改善箇所説明図 (2007-2009年式 FRS90, FSS90)

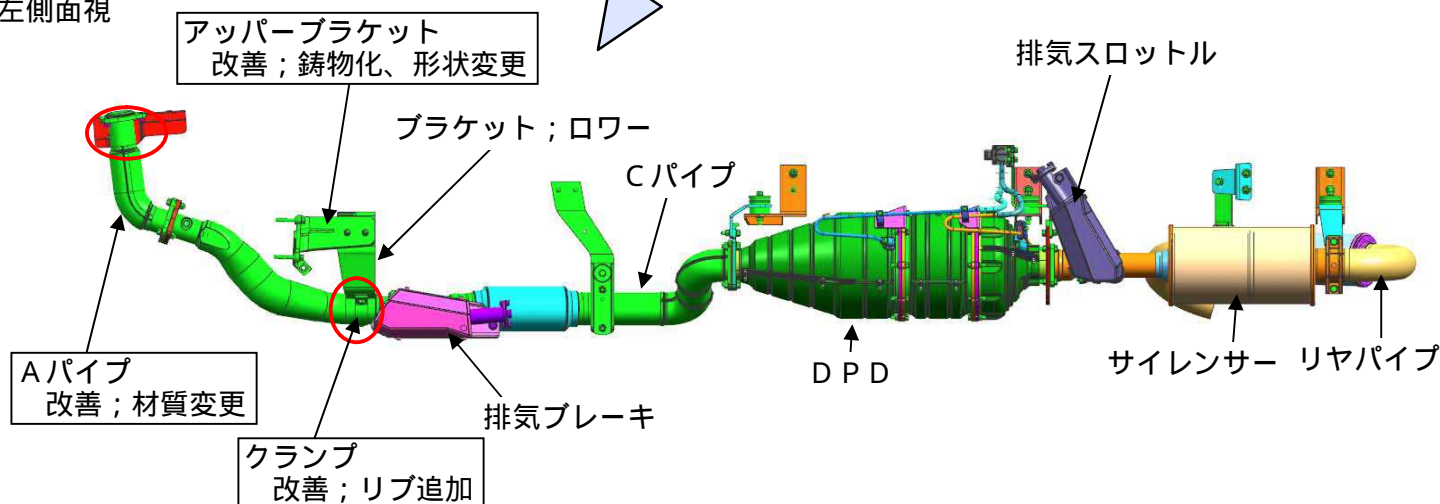
印 基準不適合発生箇所

中型トラックにおいて、排気管の構造が不適切なため、エンジン回転による共振、および冷熱の繰り返しにより排気管に過大な入力が発生し、排気管、排気管ブラケット、クランプ等に亀裂が生じることがある。そのため、そのままの状態で使用を続けると、最悪の場合、騒音が増大するおそれがある。

全車両、排気管、排気管ブラケット、クランプを対策品に交換する。尚、対策部品の準備に時間を要し、車両型式毎に不具合発生箇所が異なるため、不具合件数の多いものから恒久対策を行う。

暫定対策；排気管周辺より異音が発生している等、異常を感じた場合には点検を行い、不具合部位に亀裂が確認された場合は、新品に交換または修理を行う。
